杨凌示范区医院DSA核技术利用项目
环境影响报告表

环境影响报告表技术评审会专家组意见

杨凌示范区医院DSA核技术利用项目环境影响报告表技术评审 会专家组意见修改清单

附图1:医院1层平面布置图

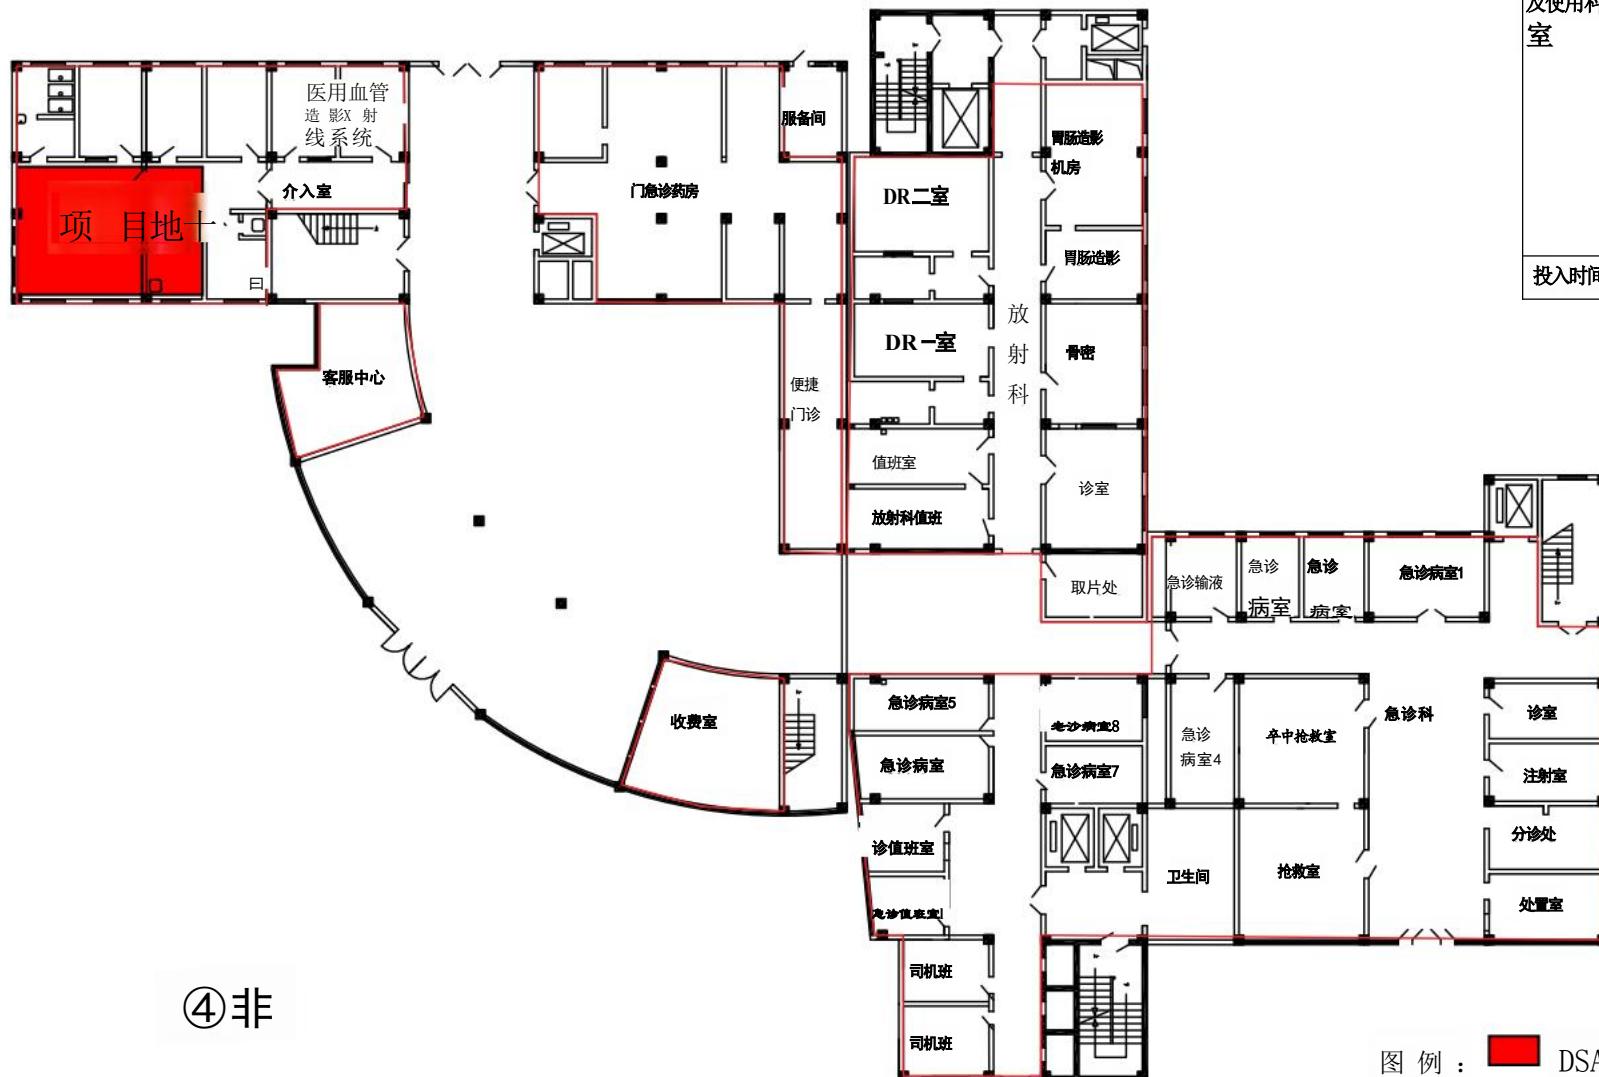
序号	意见	修改情况	修改位置
1	完善编制依据；细化建设由来及建设必要性介绍，完善项目组成表，核实建设前后的建设内容，校核评价范围确定依据。	已补充《放射工作人员职业健康管理办办法》《建设项目竣工环境保护设施验收技术规范核技术利用》编制依据；已完善项目组成表，明确建设前后的手术室改造内容，已校核评价范围确定依据。	P19;P2; P4
2	细化现有已建设施建设内容调查，核实已建核技术利用设备台数和装置具体位置，图示与本次新增DSA装置的位置和距离关系；补充现有辐射环境监测设备的配备情况，说明医院目前存在的主要辐射环境问题，提出整改要求。	已细化现有已建设施建设内容调查，平面布置图增加了已建核技术利用设备台数和装置具体位置，图示现有DSA2手术室与本次新增DSA装置的位置和距离关系；已补充现有1台辐射环境监测设备相关内容，已梳理医院目前存在暂不存在主要辐射环境问题。	P11-12;P9; P13-14
3	完善敏感保护目标表；完善现状调查监测点位布设，说明布点的合理性。	已完善敏感保护目标表；已完善现状调查监测点位布设，并说明布点的合理性。	P20-21; P26-28
4	明确拆除的DSA设备的报废流程和相关要求；补充环保措施设施一览表；细化辐射安全管理制度评价内容。	已明确拆除的DSA设备的报废流程和施工期拆除相关要求；已补充环保措施设施一览表和辐射安全防护措施图；已细化辐射安全管理制度评价内容。	P29-30; P42, 63-64
5	完善辐射事故等级判定分析内容，补充现有医院辐射事故(事件)应急预案的应急演练和应急处置措施的执行情况调查。	已修改辐射事故等级判定分析内容，补充现有医院辐射事故(事件)应急预案的应急演练和应急处置措施的执行情况调查表。	P58, 附件9
6	校核环保投资；完善报告相关图件。	已校核环保投资；已补充医院楼层平面布置图。	P63, 附图1, 附图2
专家组签字：			
 		-10	时间：2025年10月23日
